Dodatek č. 1

Smluvní strany tímto prohlašují, že dne 23.4.2019 uzavřeli smlouvu o dílo, jejímž předmětem je provedení stavebních prací na veřejné zakázce s názvem: „**II/101 – obchvat Jesenice – I. etapa**“ (dál jen „**Smlouva o dílo**“). Na základě dohody smluvních stran a ve vazbě na čl. XV. odst. 14.1 Smlouvy o dílo, uzavírají smluvní strany tento dodatek č. 1 ke Smlouvě o dílo (dále jen „**Dodatek č. 1**“).

II/101 – obchvat Jesenice – I. etapa

Název a evidenční číslo Stavby: II/101 – obchvat Jesenice – I. etapa Název stavebního objektu/provozního souboru (SO/PS): Silnice II/101 - I. etapa	Číslo SO/PS / / číslo Změny SO/PS: 101/2	Číslo ZBV: 3.3
--	---	--------------------------

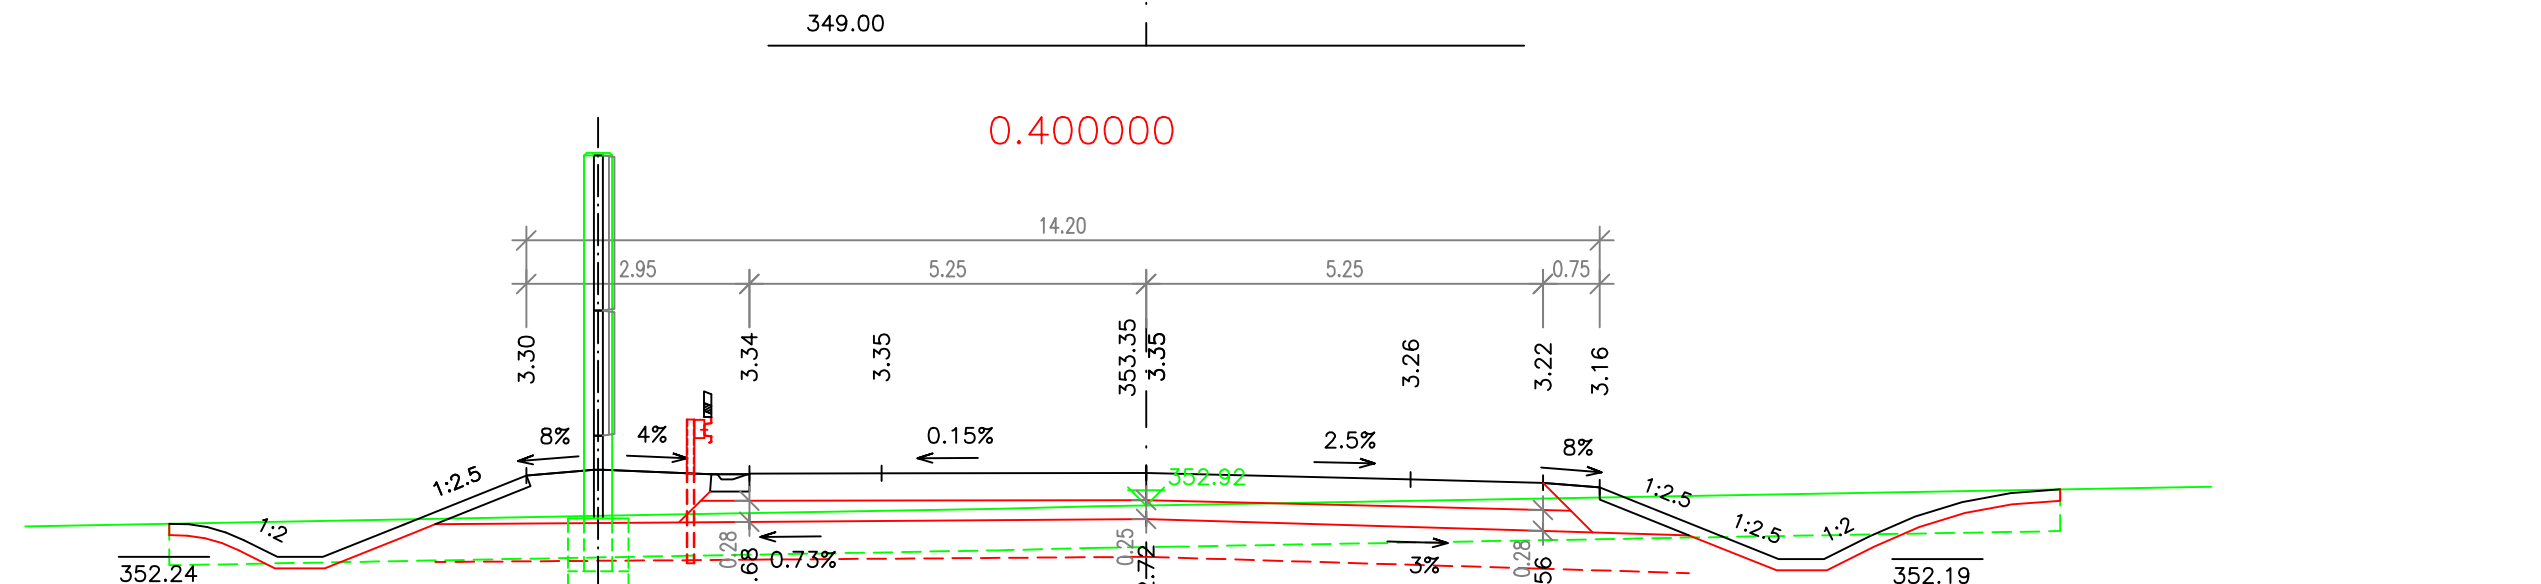
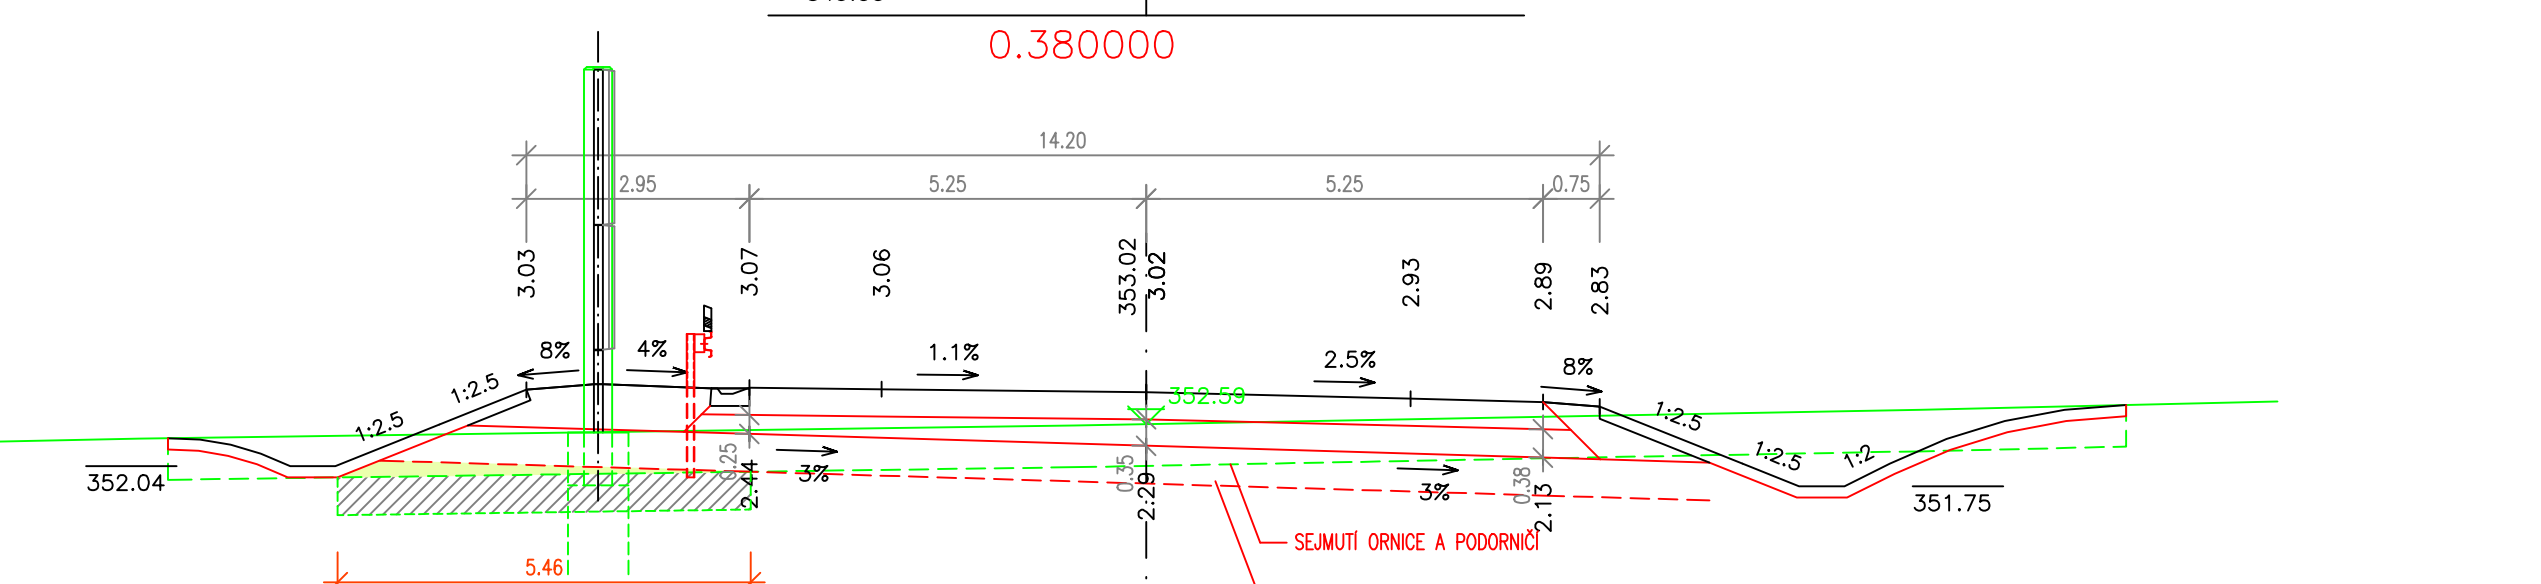
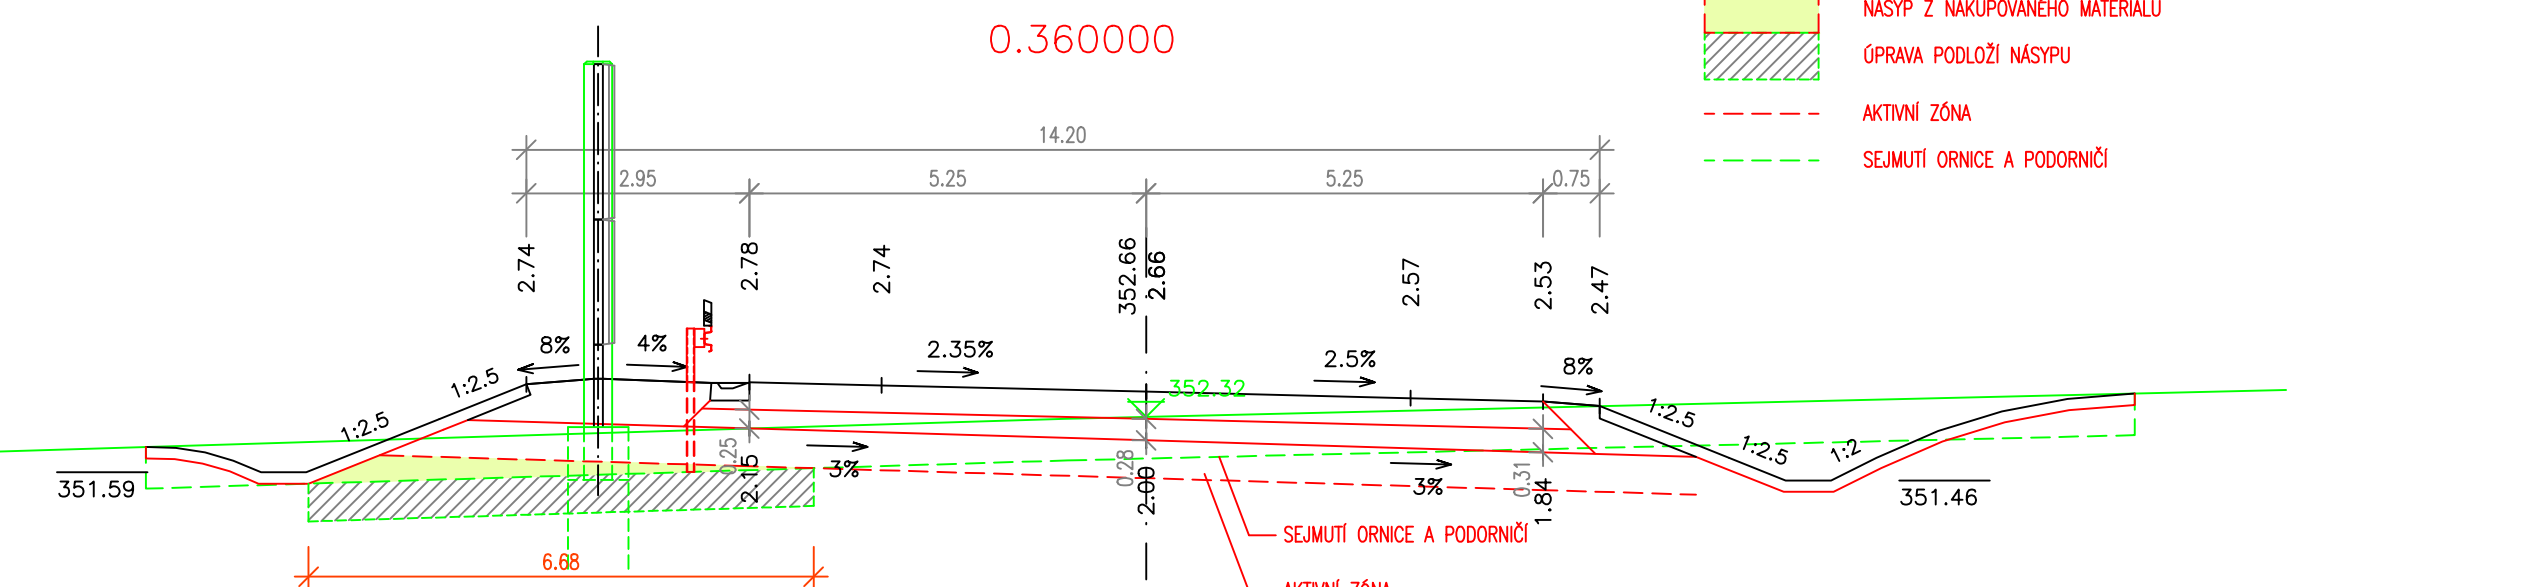
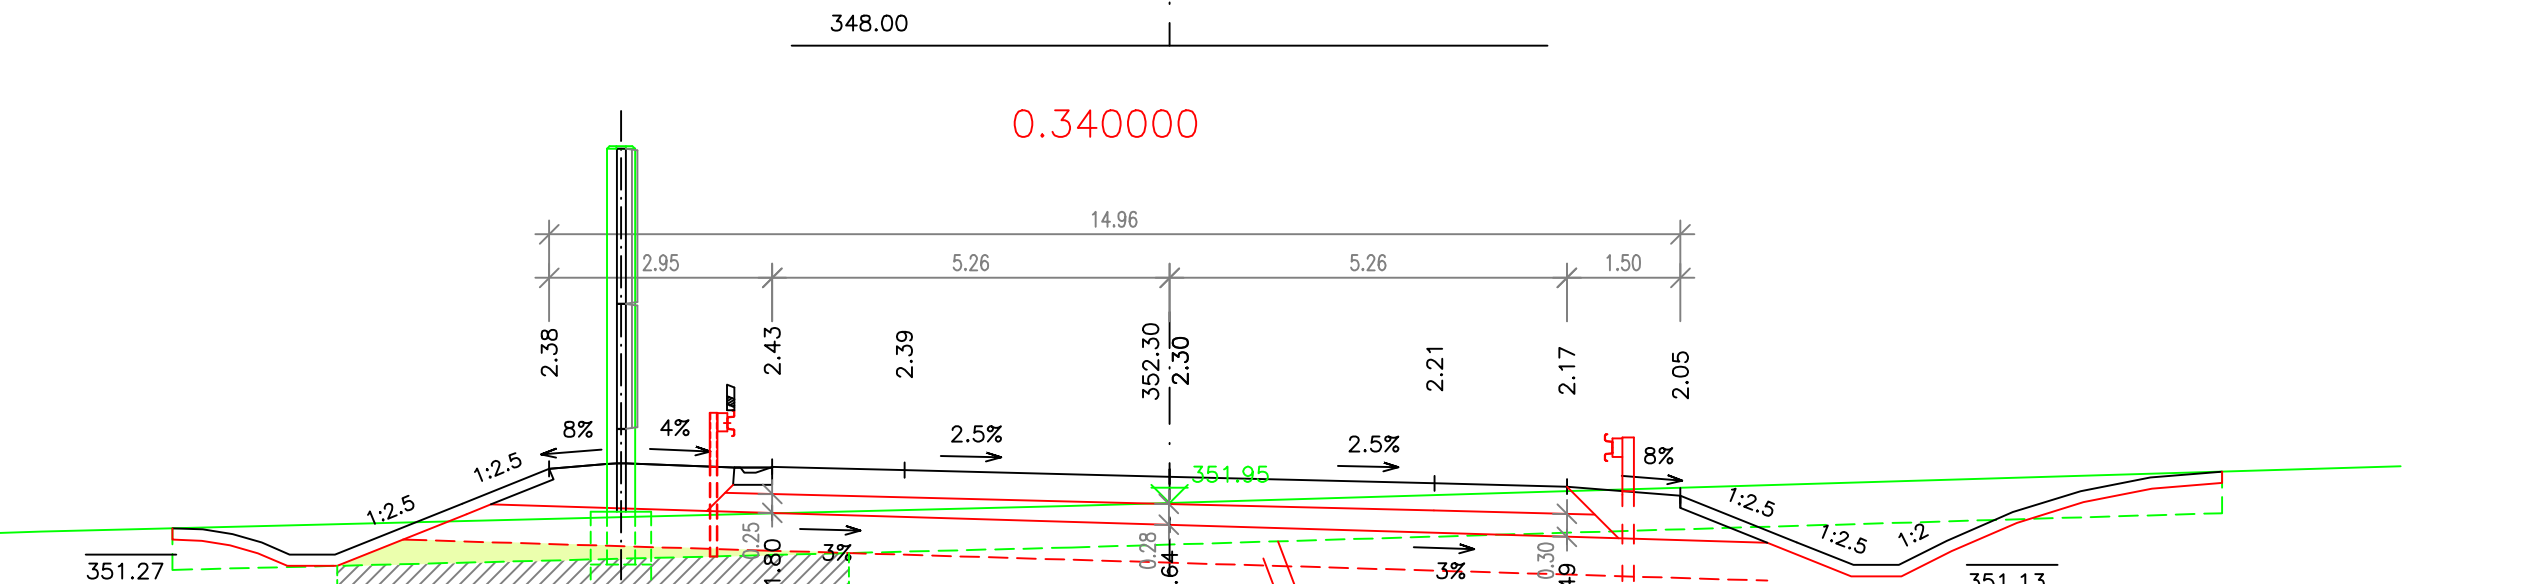
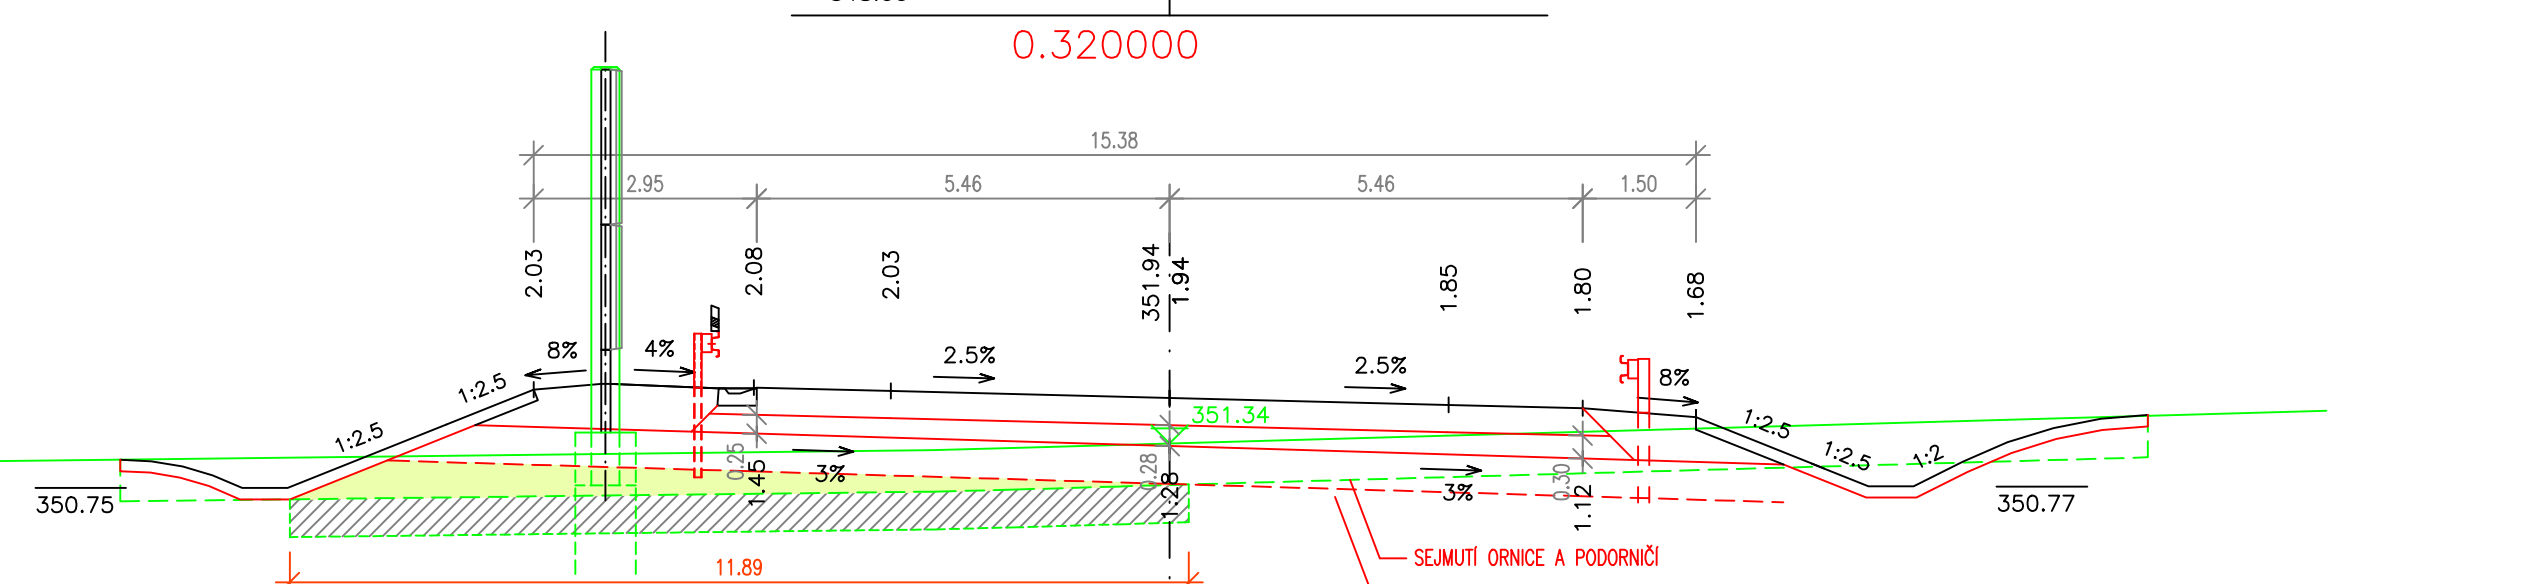
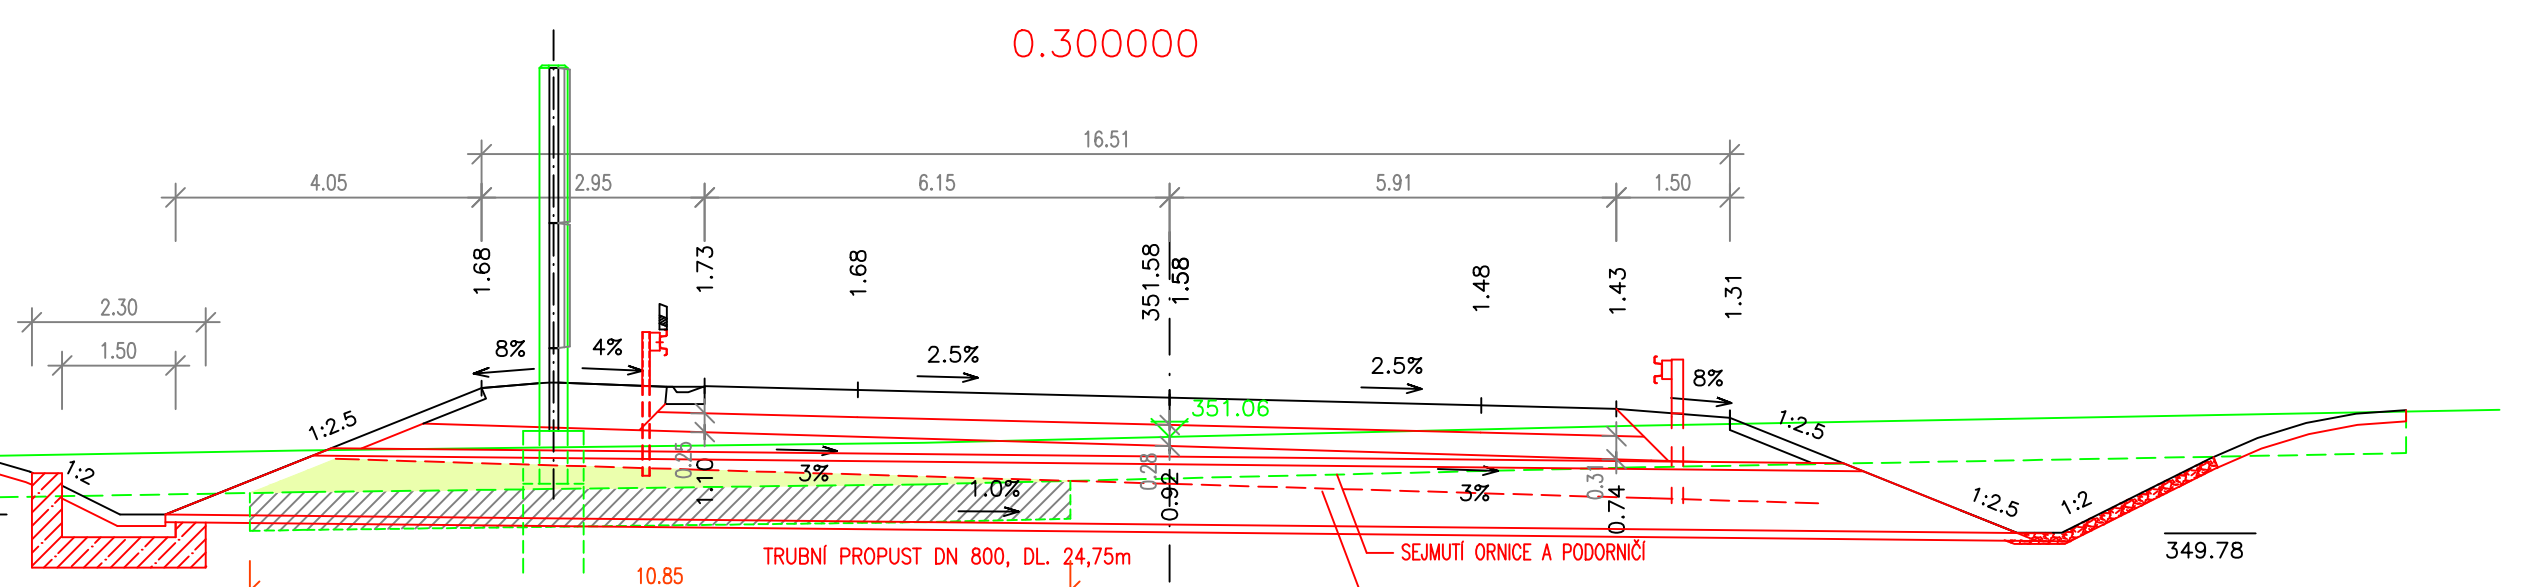
Oba typy materiálů jsou podmíněčně vhodné do násypu (nelze je tedy použít bez úpravy) a nevhodné do AZ. Všechny vzorky vykazují hodnotu IBI vyšší než 5, což je hranice vyžadovaná pro podloží násypu. Všechny materiály jsou pod optimální vlhkostí v rozmezí 2,9 – 5,7%, z čehož vyplývá jejich pevná konzistence.

Fatálním problémem je ovšem objemová nestálost všech materiálů – viz přiložená fotodokumentace. Při zkoušce IBI za přírodní vlhkosti byly zjištěny hodnoty v rozmezí 19,9 až 26,9. Při saturaci ovšem vzorky ochotně přijímaly vodu, vlhkost se zvýšila v rozmezí 8,7 až 18,5%, což zapříčinilo u všech vzorků nulové hodnoty u zkoušky CBR_{SAT} a výrazné bobtnání. To se pohybovalo v rozmezí pod 14,2 do 16,7%, což je hodnota vysoce přesahující povolená 3%.

Zlepšení podloží bude provedeno přidáním dávky směsného pojiva k původnímu materiálu v množství 5% směsného pojiva. V podloží násypů je na upravených zeminách nutné dosáhnout míru zhutnění $D \geq 92$ % PS.

Účelem zlepšování je možnost využití místních nevhodných zemin v podloží a potlačení jejich silné bobtnavosti.
